品番	TBV03452J	品名	壁付サーモスタット混合水栓	1 / 3
----	-----------	----	---------------	-------

件名	アーチハンドル補修時の注意情報					
対象製品	TBV03435J、TBV03435Z、TBV03436J、TBV03436Z、TBV03440J、TBV03441J、TBV03441Z	TBV03454J、TBV03414J、TBV03414J1、TBV03414Z、TBV03414Z1、TBV03415J、TBV03415J1	TBV03415Z、TBV03415Z1、TBV03416J、TBV03416Z、TBV03416ZA、TBV03417J、TBV03417Z	TBV03417ZA、TBV03425J、TBV03452J、TBV03452Z、TBY01405J、TBY01405J1	TBY01405Z、TBY01405Z1、TBY01406J、TBY01406Z、TBY01406ZA	他

新旧製品識別方法

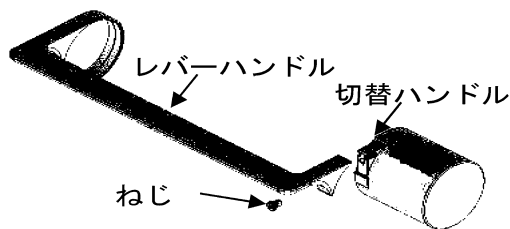
前期型品	切替時期 2023年11月	後期型品
<p>製造ロット 2023年10月31日まで</p> <p>切替ハンドル ねじを外した内部形状</p>  <p>めねじ 切替ハンドル ねじ 小さな突起</p> <p>現物での突起見え方</p>		<p>製造ロット 2023年11月1日以降</p> <p>切替ハンドル ねじを外した内部形状</p>  <p>めねじ 溝 大きな突起</p> <p>現物での突起見え方</p>
<p>製造年月日の確認方法</p> <p>例) 230405=2023年4月5日</p>

ねじ緩み補修以外の補修でねじだけ手配な場合は後期型品とはねじ長さが異なりますのでご注意ください。
前記型品用：TH61504M
（後期型品用：分解図参照）

注意 切替ハンドル、レバーハンドル、ねじのセットで新旧互換があります。各部品のみでの交換では新旧互換がありません。

ねじ緩み補修の際は、TH5D0477（切替ハンドル、レバーハンドル、ねじセット）で交換ください。
